KR-25HV8 取扱説明書（点検・整備編）[217071]の誤記連絡の件

KR25HV8 取扱説明書(点検・整備編)[217071]に下記の誤りがあります確認の程、お願いします。

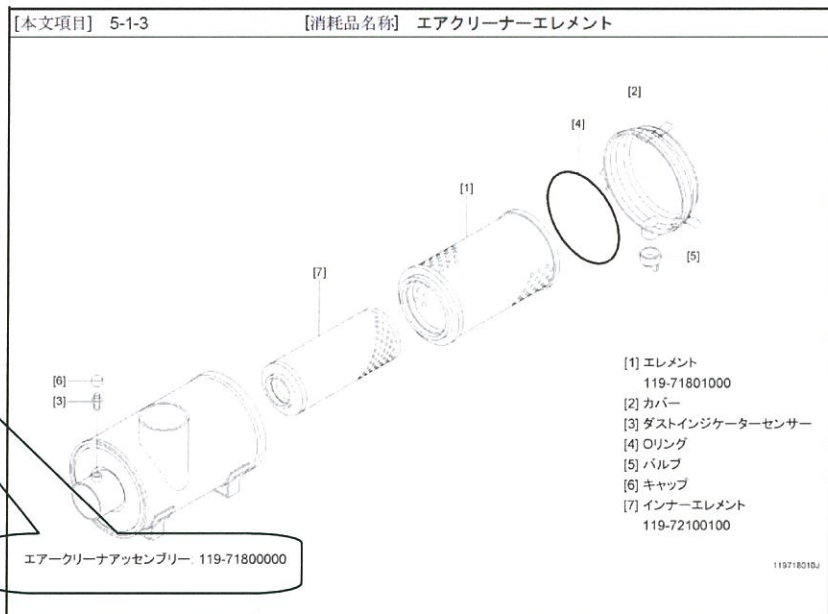
●変更箇所

①エアクリナーのアッセンブリー部品番号

・取扱説明書（点検・整備編）P128&・整備要領書 P103

誤：119-71800000

②キャリヤ側スピンフィルタのアッセンブリー番号

・取扱説明書（点検・整備編）P132

誤：119-71800000

正：119-71900000

正：119-71900000
